Ciente. Cementos Avellaneda S.A.

Fecha. 04 de junio de 2025

Informe. EIAS PECASA 001-23 - Adenda

**Adenda de Estudio de Impacto Ambiental
Parque Eólico Cementos Avellaneda SA
y LMT de vinculación
EX – 2023 – 16357090 – GDEBA – DGAMAMGP**

**Imagen 2. Ubicación estación transformadora y oficinas
(polígonos rojo y celeste) con coordenadas geográficas centrales
(36°57'43.83"S; 60°14'7.97"O)
Fuente. YPF EE S.A. / Google Earth**

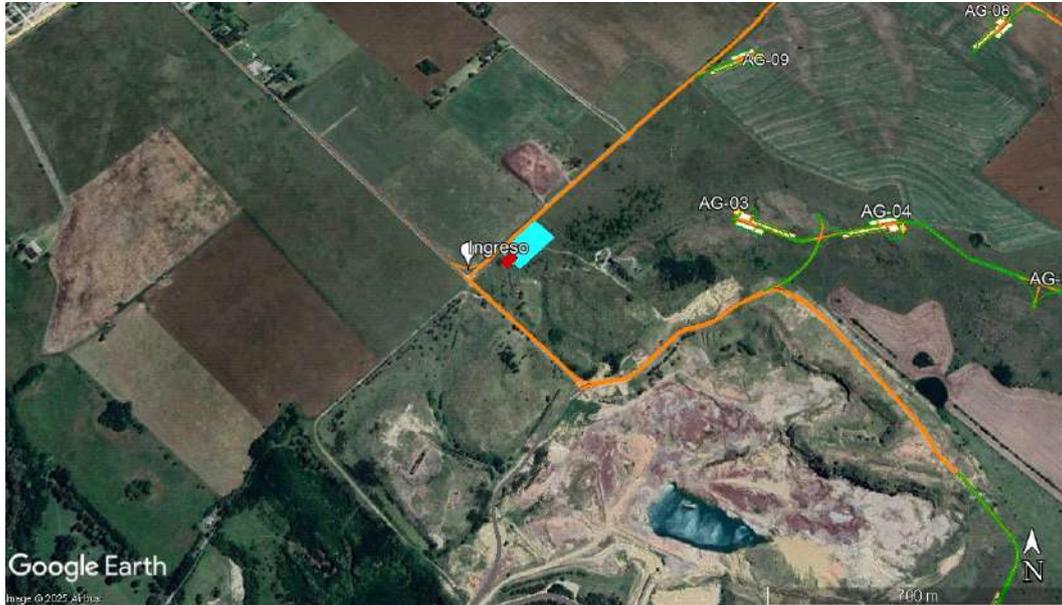
Como parte de la presente adenda se informa

- ▨ la ubicación de la Estación Transformadora y el área de oficinas.
